## ***Risque possible de collision lors de l'utilisation de XVI et d'un dispositif de limitation du faisceau externe***

**Produit : XVI**

**Date : 21 novembre 2013**

**FCO : 200 01 507 081**

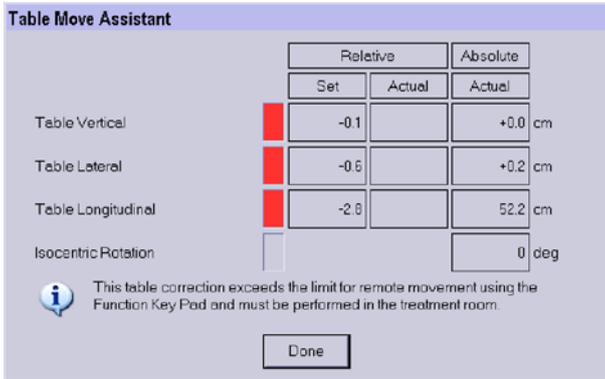
Cadre :	XVI R4.2.1, R4.5, R4.5.1 et R5.0
Description :	<p>XVI risque de mal calculer la position de la cible de la table de traitement à cause d'une erreur qui ne se produit que rarement. Voici la séquence des événements qui se produisent lors de cette erreur :</p> <ul style="list-style-type: none"><li>• Vous effectuez une acquisition et une comparaison VolumeView™ en ligne.</li><li>• Vous acceptez la comparaison et la boîte de dialogue <b>Assistant de déplacement de la table</b> s'affiche.</li><li>• La colonne <b>Réelle relative</b> de la boîte de dialogue <b>Assistant de déplacement de la table</b> est vide, ce qui est incorrect.</li><li>• Lorsque ce cas de figure se présente, XVI ne lit pas la position <b>réelle absolue</b> de la table de traitement. Par conséquent, XVI calcule les déplacements de la table de traitement à partir de la position zéro (+0.0,+0.0,+0.0).</li><li>• Dans XVI R5.0, si les valeurs <b>définies relatives</b> sont inférieures ou égales à <math>\pm 2,5</math> cm (pour les versions antérieures de XVI, la valeur est de <math>\pm 2</math> cm), vous pouvez effectuer un mouvement de la table automatique télécommandée (RATM) à partir du pavé de fonctions (PF).</li><li>• Lorsque vous appuyez sur les boutons de placement assisté de la table (configuration automatique), la table de traitement adopte la position qui a été calculée de manière incorrecte par XVI.</li></ul>

<p><b>Impact clinique :</b></p>	<p>Si vous ne surveillez pas les déplacements de la table de traitement et du patient, et que vous maintenez les boutons de placement assisté de la table enfoncés, la table de traitement continue de se déplacer. Le déplacement s'interrompt seulement lorsque l'arceau de sécurité est activé. Par conséquent, cette erreur peut provoquer une collision entre le patient et un dispositif de limitation du faisceau externe (BLD) si :</p> <ul style="list-style-type: none"> <li>• Le dispositif de limitation du faisceau externe ne fonctionne pas avec l'arceau de sécurité fixé.</li> <li>• Le dispositif de limitation du faisceau externe s'étend plus que l'arceau de sécurité.</li> </ul> <p>Si cette erreur se produit avec un dispositif de limitation du faisceau externe fixé à l'accélérateur numérique, elle risque d'entraîner des blessures mortelles pour le patient.</p> <p>Lorsque cette erreur se produit, il n'est pas possible d'obtenir des valeurs dans la plage de tolérance pour l'<b>assistant de déplacement de la table</b>. Par conséquent, il n'est pas possible de corriger de manière incorrecte la position du patient avant l'administration du traitement.</p>

<p><b>Solution :</b></p>	<p>Surveillez la colonne <b>Réelle relative</b> (voir <b>Figure 1</b>) de la boîte de dialogue <b>Assistant de déplacement de la table</b>.</p>  <p><i>Figure 1 : Boîte de dialogue Assistant de déplacement de la table</i></p> <p>Si la colonne <b>Réelle relative</b> est vide, n'appuyez pas sur les boutons de placement assisté de la table qui se trouvent sur le pavé de fonctions. Pour corriger l'erreur :</p> <ol style="list-style-type: none"> <li>1. Fermez le programme XVI.</li> <li>2. Arrêtez et redémarrez le système de commande XVI.</li> <li>3. Placez le patient en position initiale.</li> <li>4. Effectuez à nouveau l'acquisition VolumeView™ et continuez la procédure habituelle.</li> </ol> <p>Surveillez toujours le patient lorsque vous effectuez un mouvement de la table automatique télécommandée.</p>
